NOTA VAN INLICHTINGEN bij bestek nr. ZLR-6314

Ministerie van Verkeer en Waterstaat
Dienst: Rijkswaterstaat Zeeland

Nota van inlichtingen behorend bij besteknr. ZLR-6314 verstrekt aan gegadigden voor het verbeteren van de glooiingconstructie ter plaatse van het buitentalud van de Leendert Abrahampolder tussen dp 1729 en dp 1767+60m, met bijkomende werken in de gemeente Noord-Beveland.

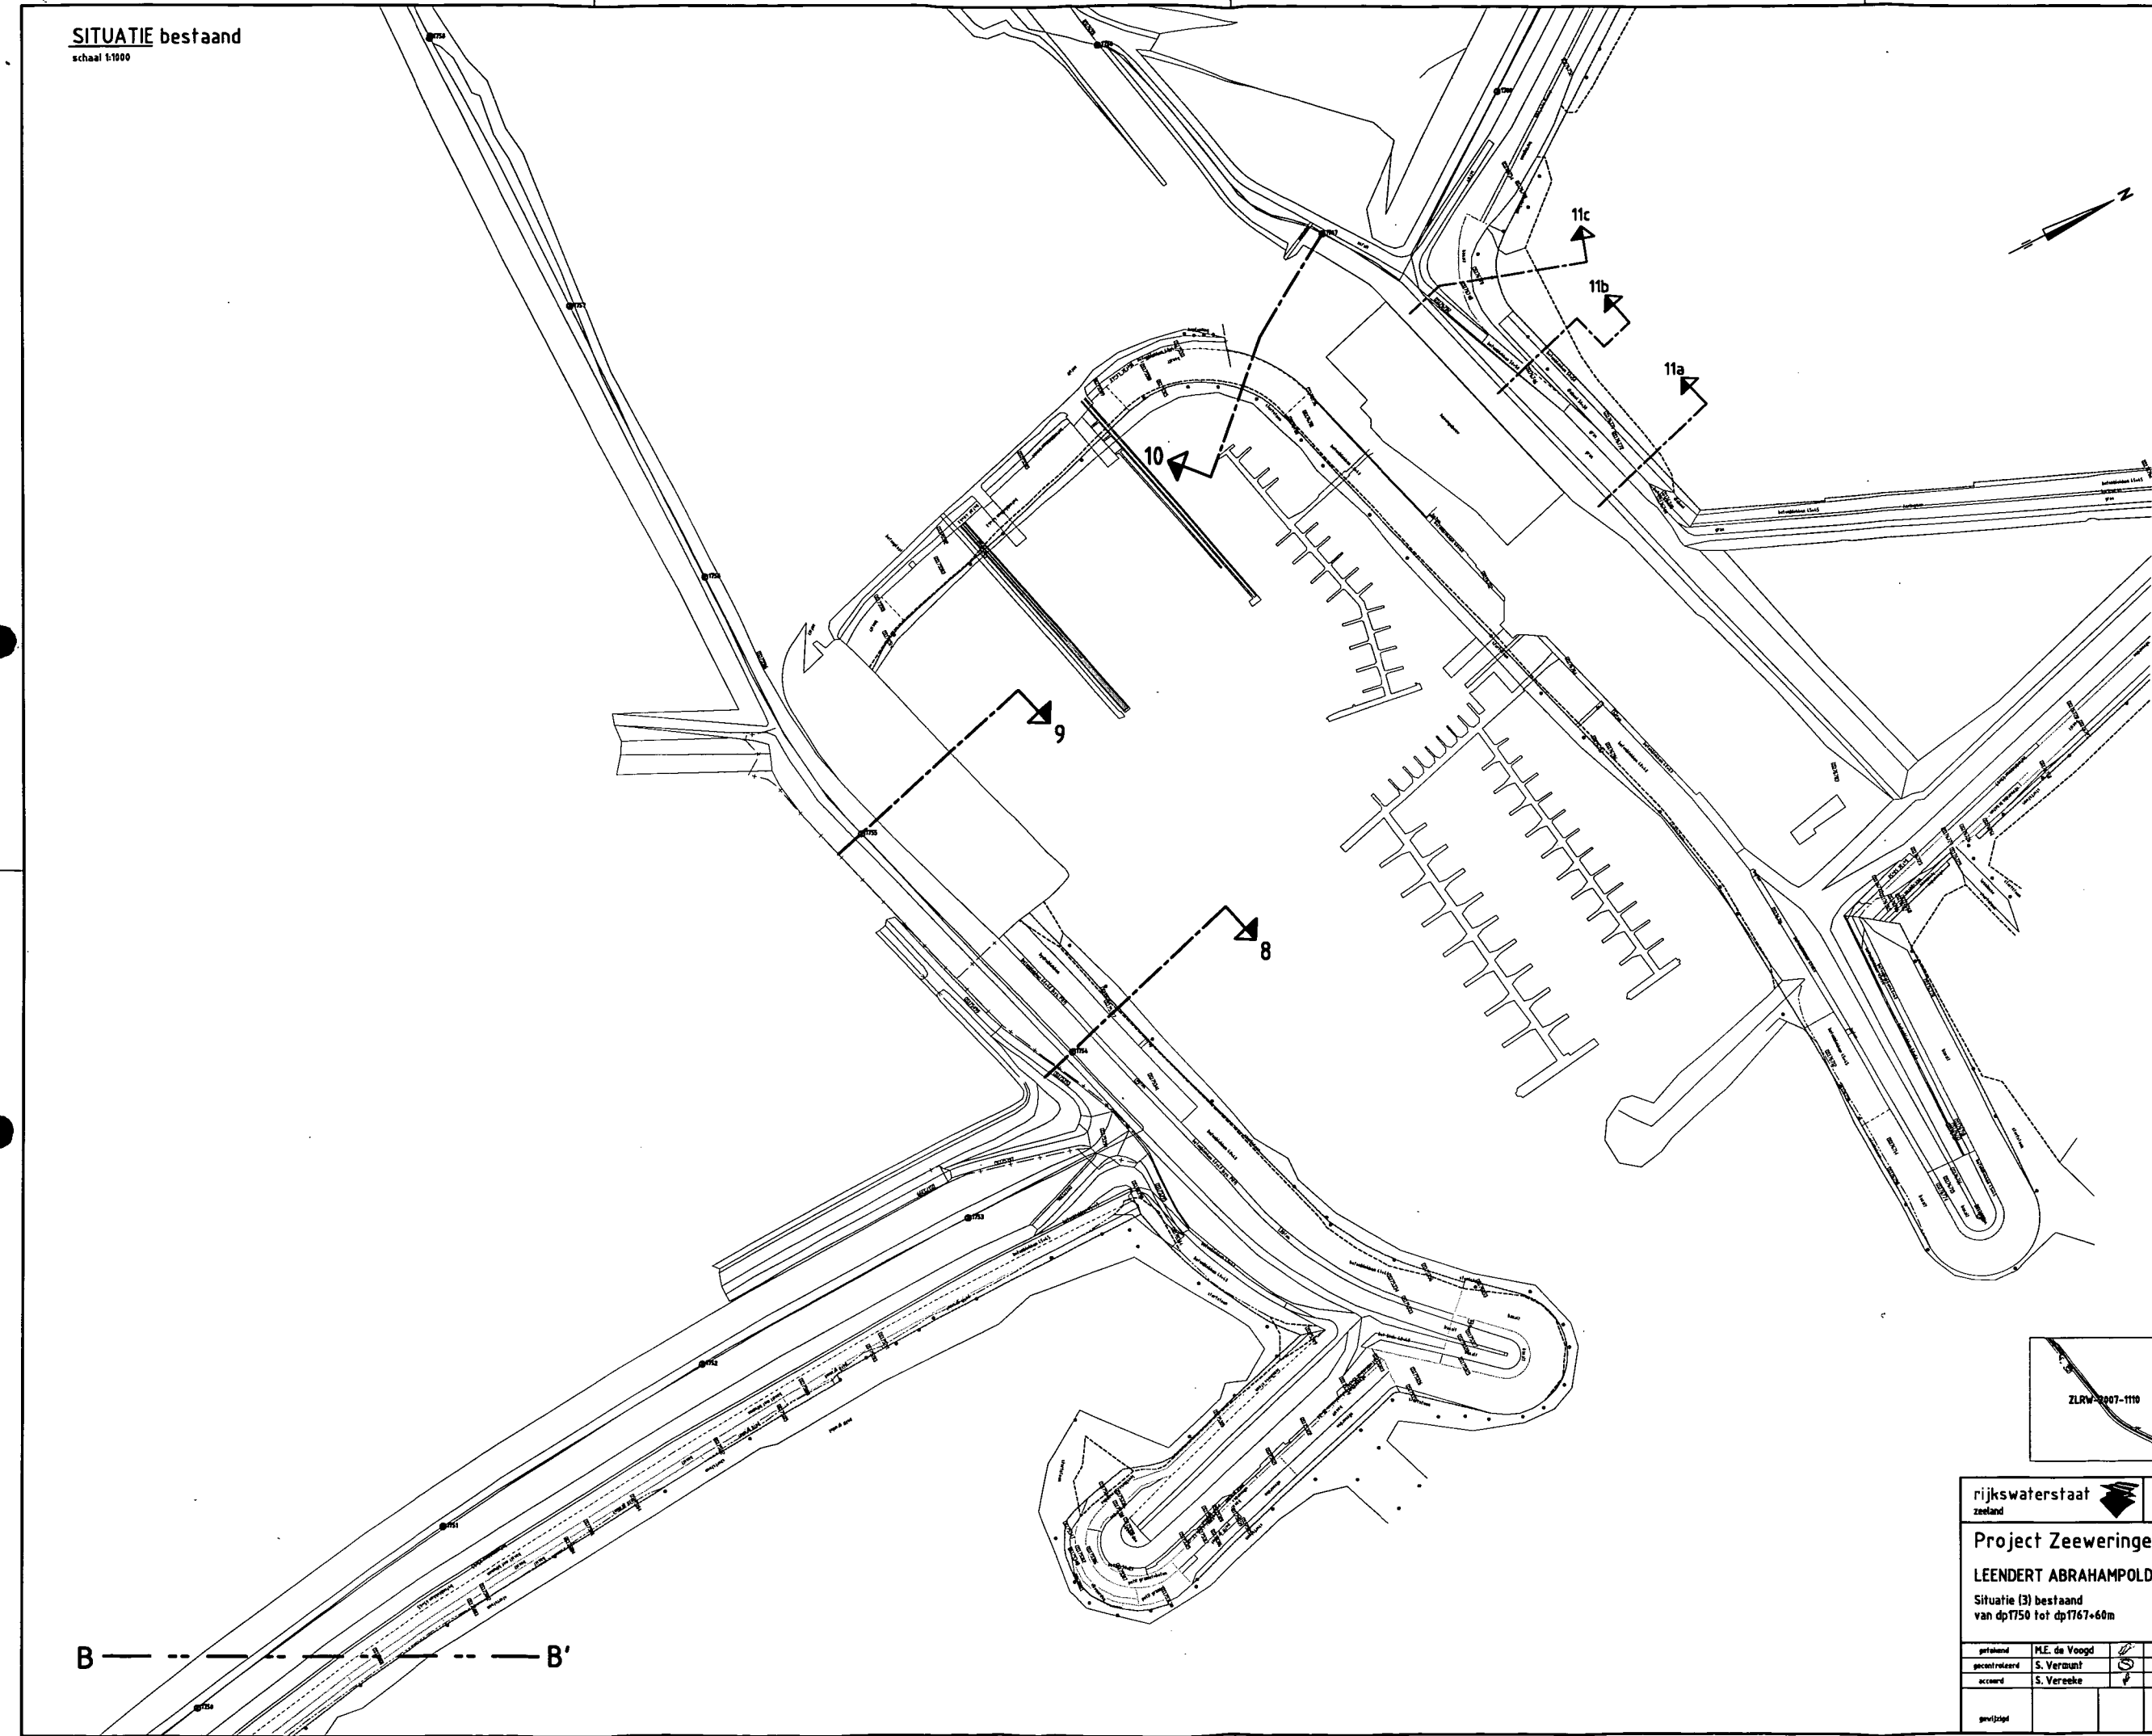
ZLRW 2007-1184 - Haveninrichting is aangegeven.

Deze tekening vervangt tekening ZLRW 2007-1112.

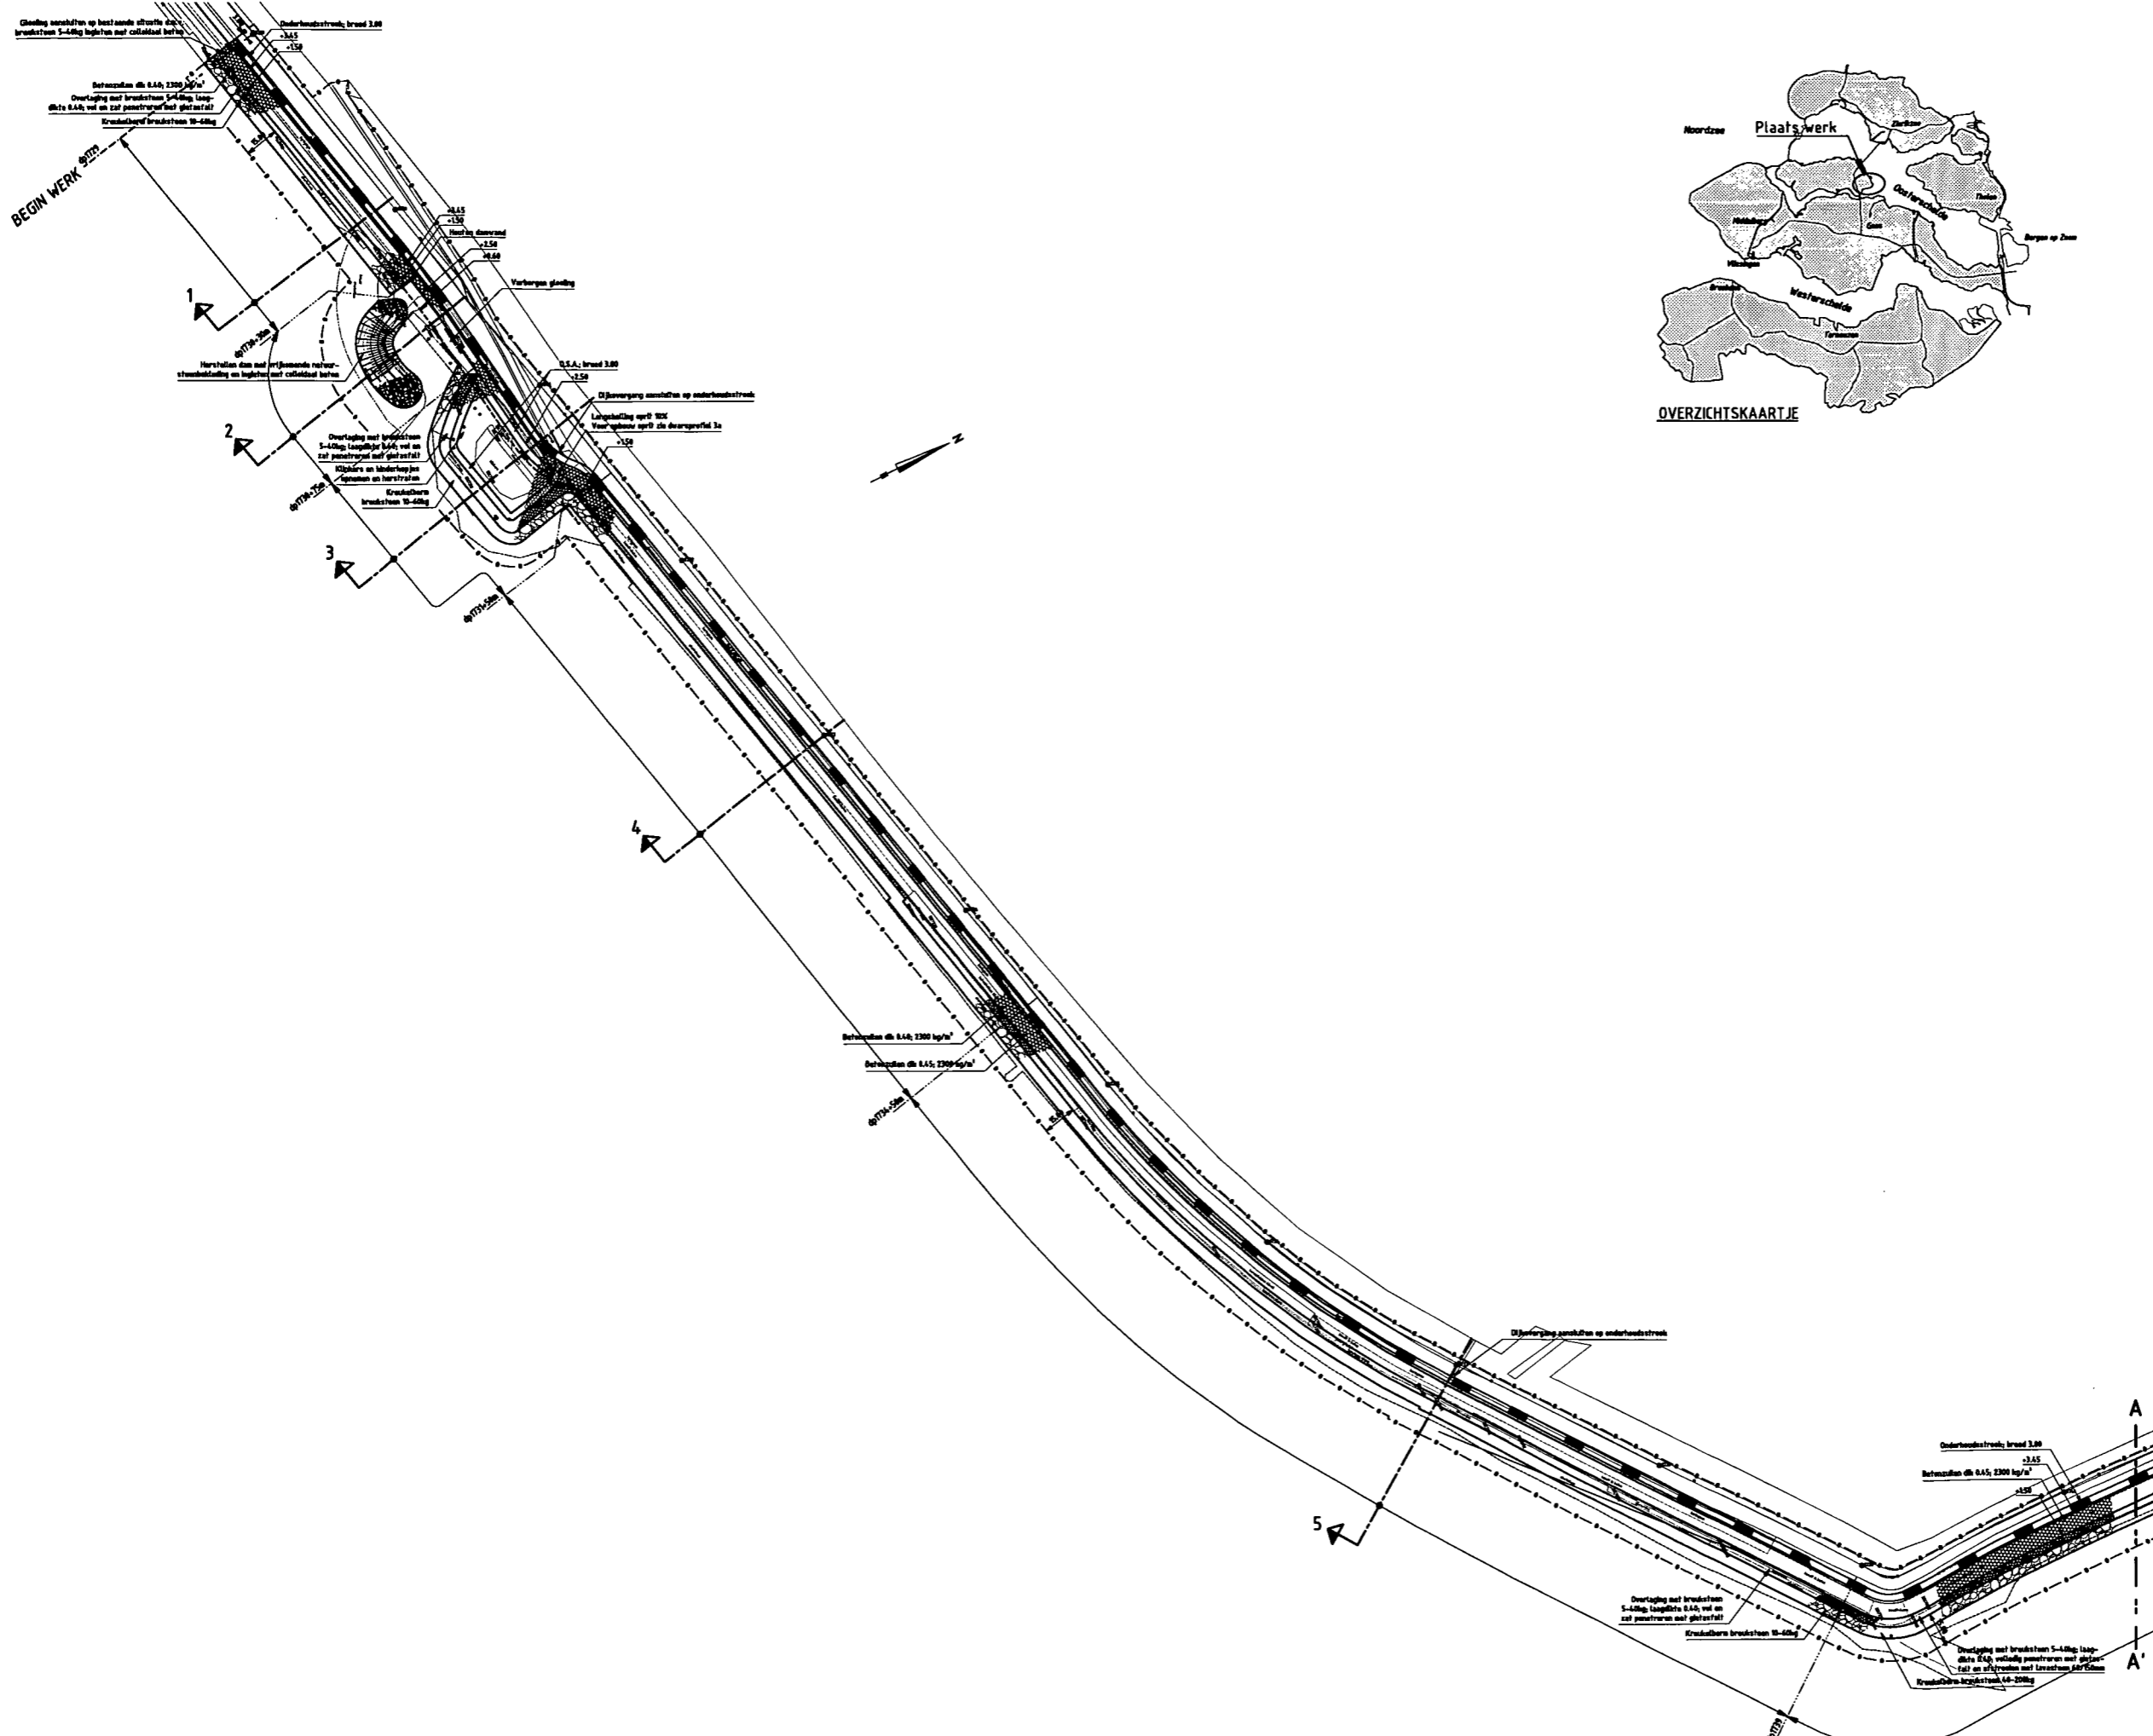
ZLRW 2007-1185 - Onderhoudsstrook van 3m asfalt rondom de landbouwhaven plus aansluiting op dijkovergang. Verwijzingen naar dwarsprofielen zijn aangepast. Deze tekening vervangt tekening ZLRW 2007-1113.

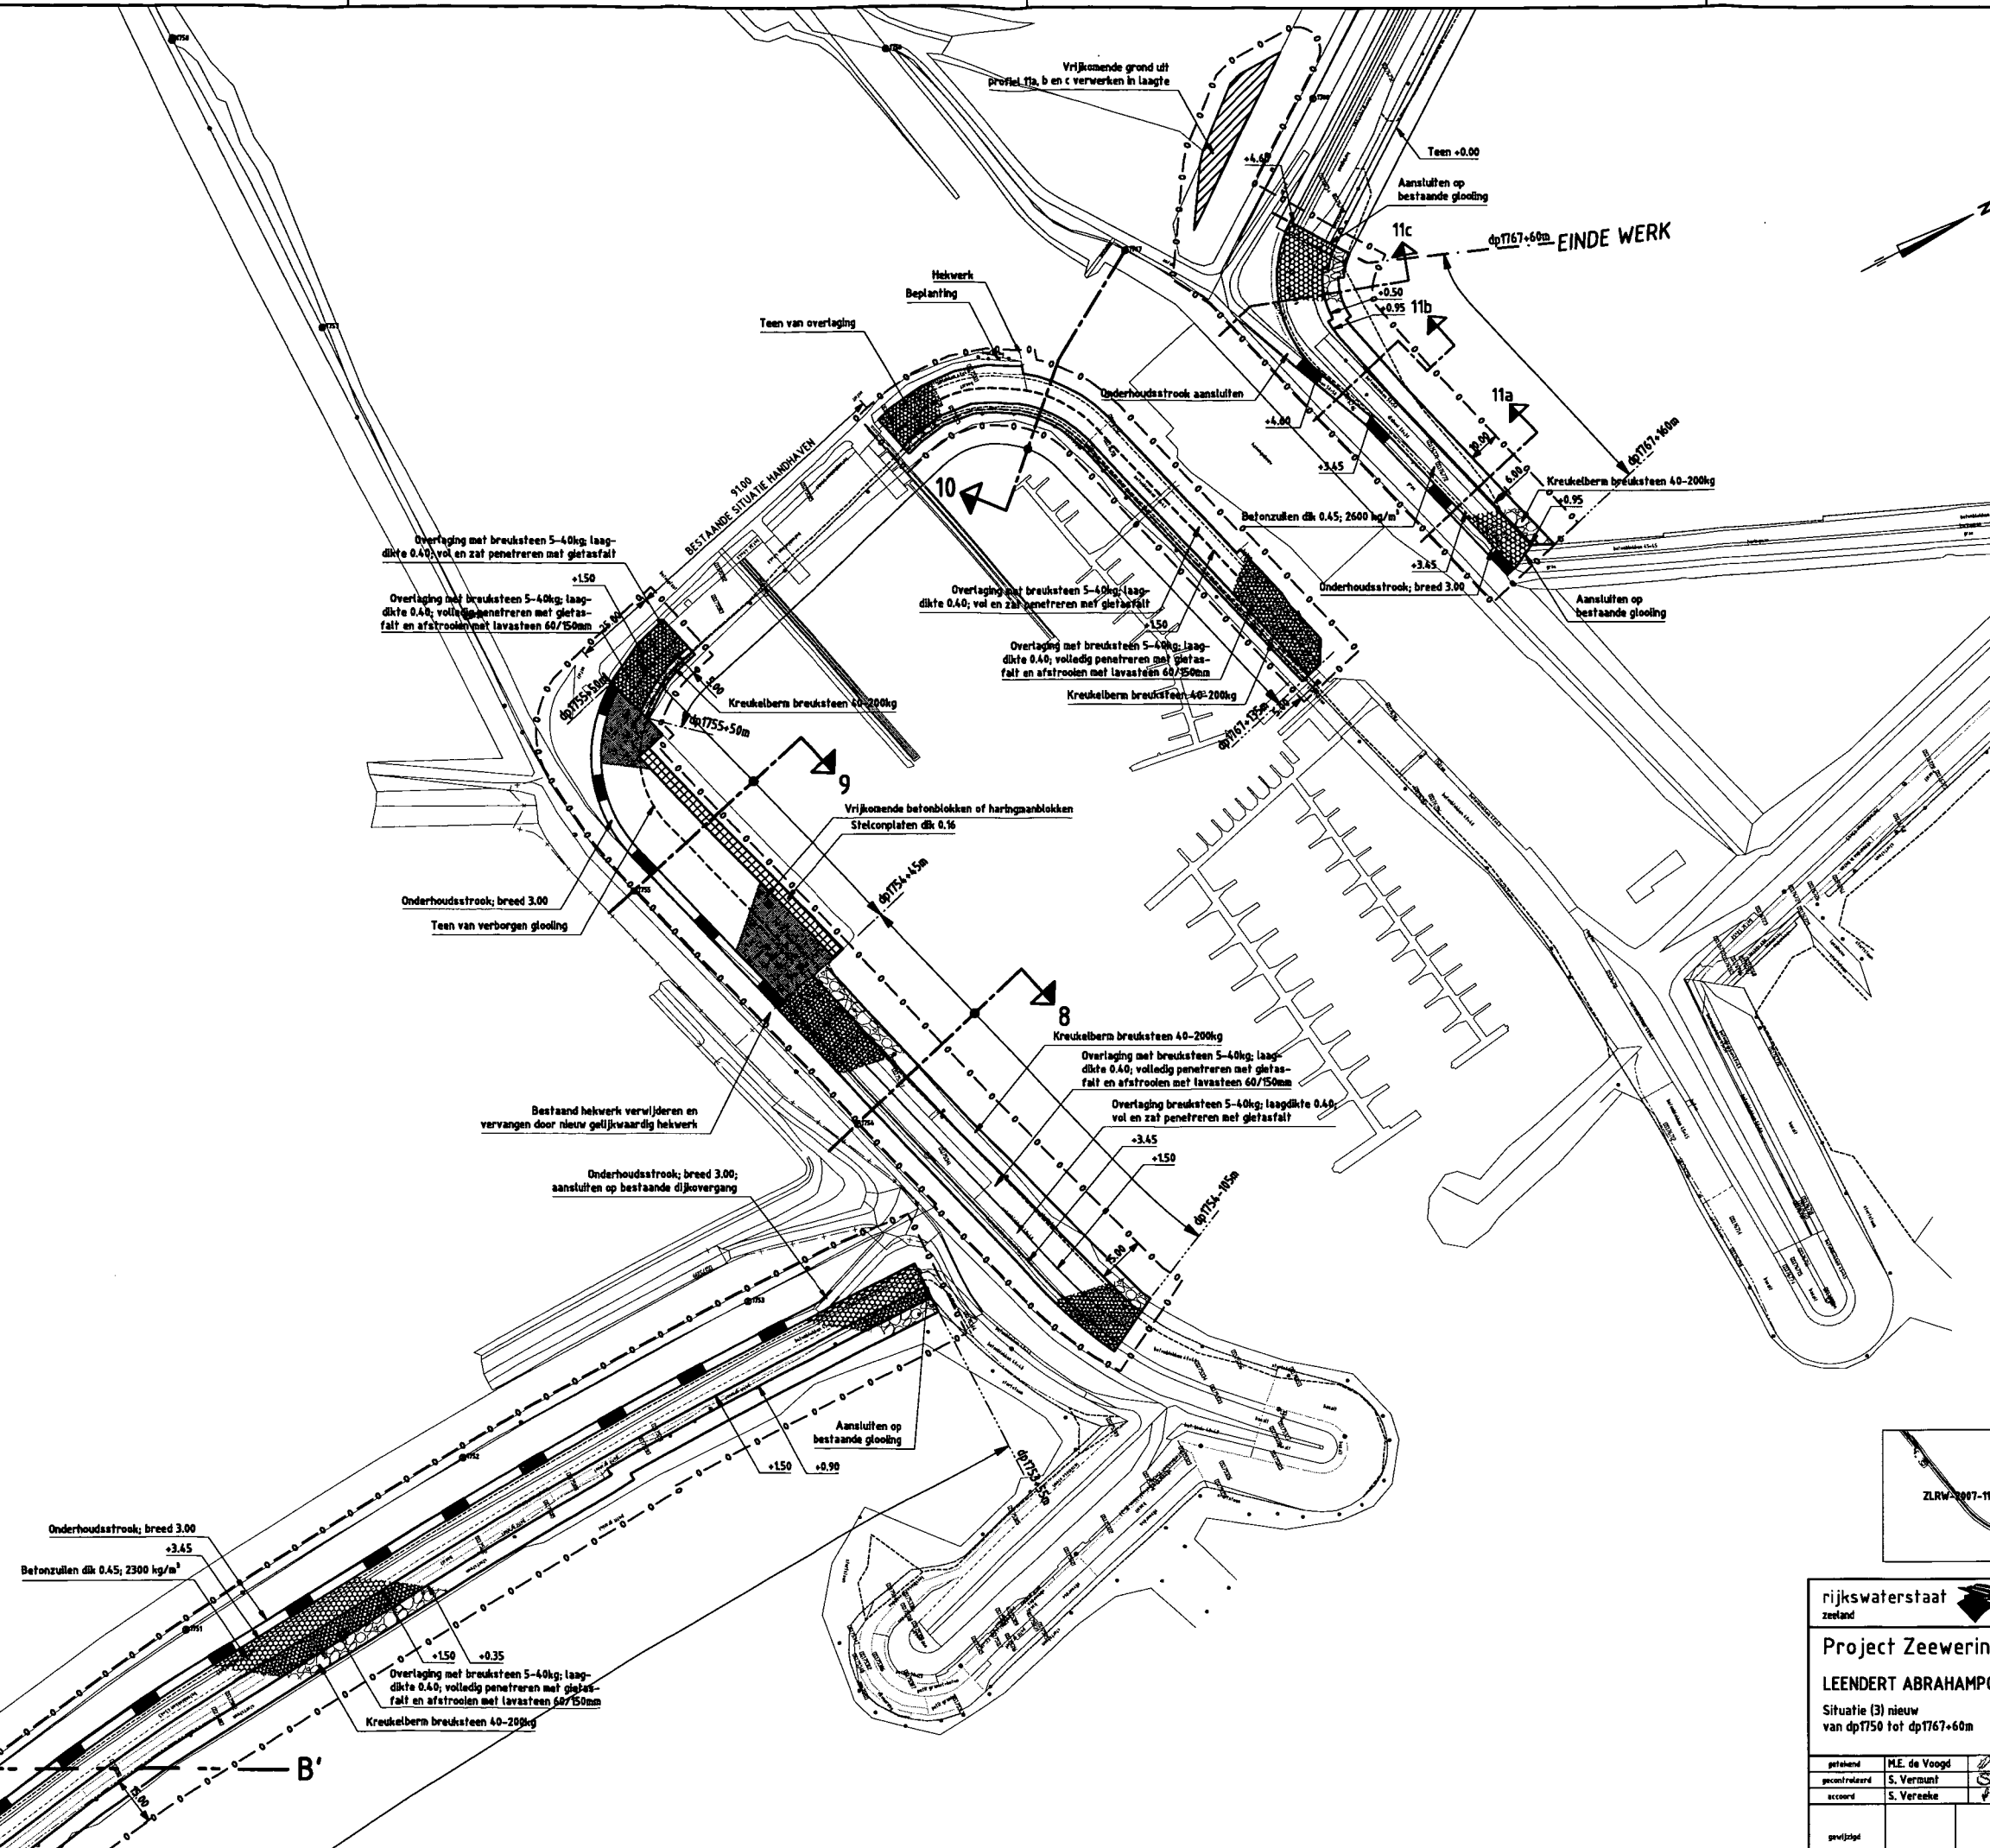
ZLRW 2007-1186 - Haveninrichting is aangegeven.

Vrijkomende grond uit profielen 11a, 11b en 11c verwerken in laagte (zie gearceerd gedeelte). Verwijderen van aanwezige begroeiing alvorens de grond te verwerken. In de jachthaven blijft onder de kraanbaan 91m van de bestaande situatie gehandhaafd. De werkgrenzen zijn gewijzigd. Het aanbrengen van de nieuwe bekleding op het plateau van de loswal is aangepast. Hekwerk verwijderen en vervangen.

De tekst van de gloopingtypes welke geldt voor dwarsprofiel 8 is aangegeven overeenkomstig de dwarsprofieltekening.

Deze tekening vervangt ZLRW 2007-1115.
